| 資料番号 | KK67-0098 改08 |

柏崎刈羽原子力発電所 6号及び7号炉

津波による損傷の防止について
(指摘事項に対する回答)

平成28年10月

図1 大湊側護岸部の概略

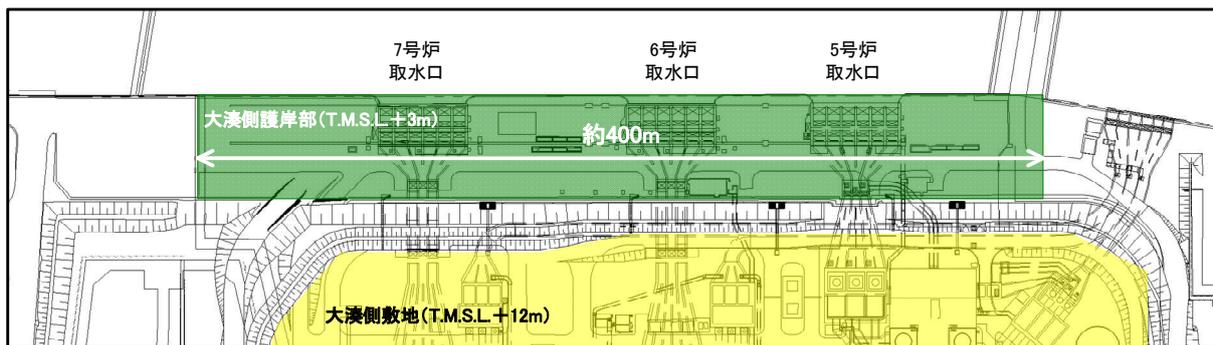
津波襲来時の車両退避の実現可能性についてタイムチャート等を用いて具体的に説明すること。

大津波警報が発令された場合には、マニュアルに基づき発電所の所内放送により速やかに護岸部を含む所内各所に連絡がされる。点検作業等により護岸部に車両を乗り入れる場合、大津波警報発令時には、作業者はこの所内放送を受け、車両とともに護岸部から津波の遡上域外（最大遡上高さ T.M.S.L.+7.8m より高所）に退避することになる。大湊側護岸部の概略を図 1 に示す。
